MINUTA DE LA JUNTA DE ACLARACIONES DE LA LICITACION PUBLICA ESTATAL No. EO-907077974-N6-2026, QUE SE CELEBRA EN LA DIRECCION DE SUPERVISIÓN DE CARRETERAS ALIMENTADORAS, CAMINOS RURALES Y PUENTES, DE LA COMISIÓN ESTATAL DE CAMINOS; EL DÍA 17 DE AGOSTO DE 2026, A LAS 9:00 HRS., PARA LA CONTRATACIÓN DE LA OBRA: CONSTRUCCION DEL CAMINO: LA CANDELARIA - MONTE BONITO, TRAMO: KM. 0+000 - KM. 3+019.89, SUBTRAMO: KM 2+000 - KM. 3+019.89, CONSTRUCCION DEL SUBTRAMO: KM. 2+000 - KM. 3+019.89, A REALIZARSE EN LA LOCALIDAD: MONTE BONITO, DEL MUNICIPIO DE HUIXTÁN, CHIAPAS.

ADENDOS

**OBRA: CONSTRUCCION DEL CAMINO: LA CANDELARIA - MONTE
BONITO, TRAMO: KM. 0+000 - KM. 3+019.89, SUBTRAMO: KM
2+000 – KM. 3+019.89; CONSTRUCCION DEL SUBTRAMO: KM.
2+000 – KM. 3+019.89.**

DISPOSICIONES DE SEGURIDAD

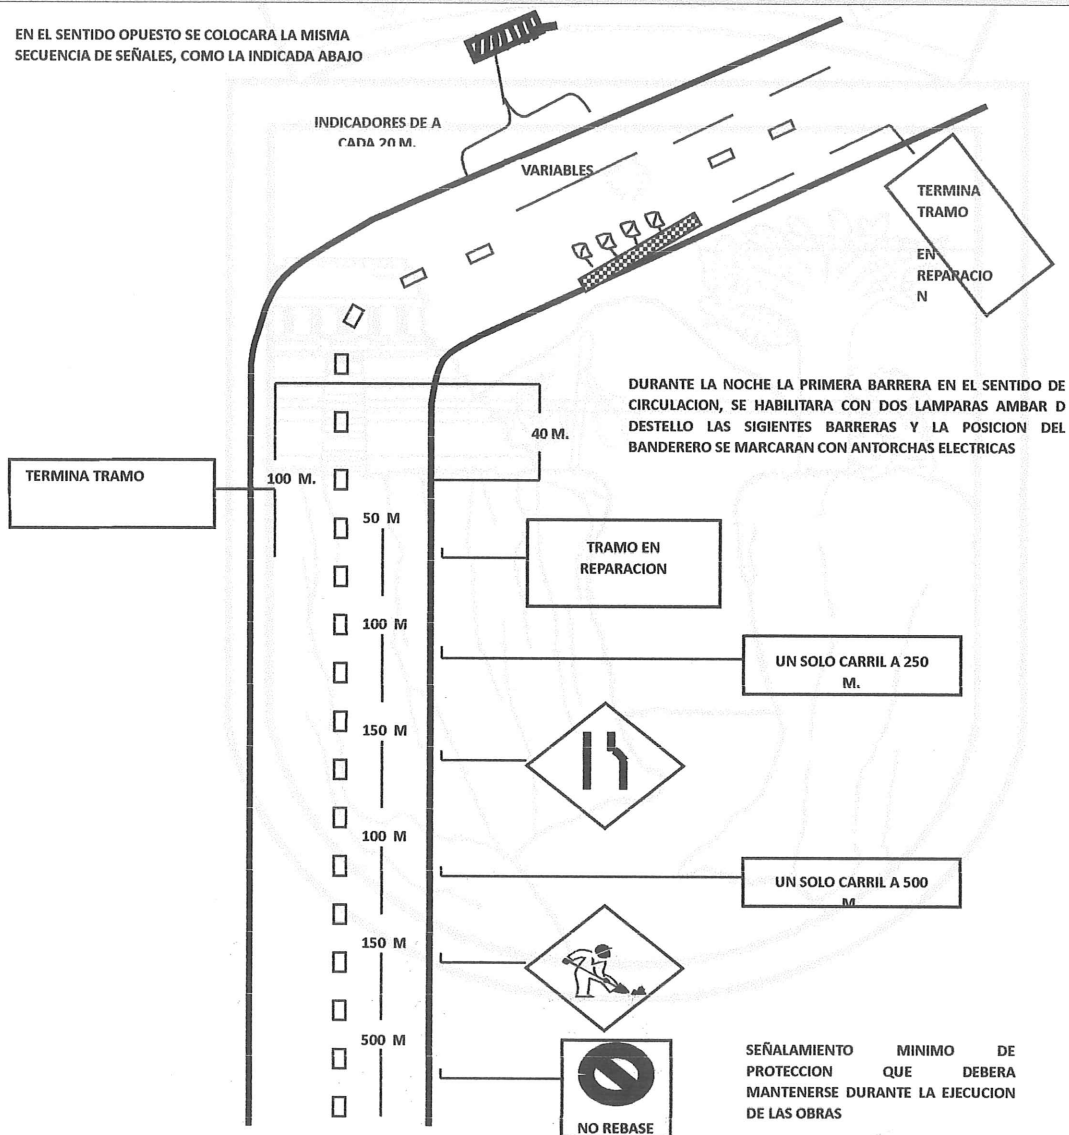
1. DE ACUERDO A LAS DISPOSICIONES DE SEGURIDAD CONTENIDAS EN EL CAPITULO SEXTO DEL MANUAL DE DISPOSITIVOS PARA EL CONTROL DEL TRANSITO EN CARRETERAS, EMITIDO POR LA S.I.C.T. PARA LA COLOCACIÓN DE LAS SEÑALES Y DISPOSITIVOS DE PROTECCIÓN RESPECTIVOS, DEBERÁN CONSIDERAR LA COLOCACIÓN DEL SEÑALAMIENTO PREVENTIVO NECESARIO POR PARTE DE LA EMPRESA CONTRATISTA, EN LOS TRAMOS DE CONSTRUCCION, EXTREMANDO LAS PRECAUCIONES PARA PREVENIR Y EVITAR AL TRANSITO, ACCIDENTES DE CUALQUIER NATURALEZA, YA SEA CON MOTIVO A LAS OBRAS O POR LOS MOVIMIENTOS DE SU MAQUINARIA, EQUIPO O ABASTECIMIENTO DE MATERIALES (SE ANEXA PROYECTO DE SEÑALAMIENTO PREVENTIVO).

EN EL SENTIDO OPUESTO SE COLOCARA LA MISMA SECUENCIA DE SEÑALES, COMO LA INDICADA ABAJO
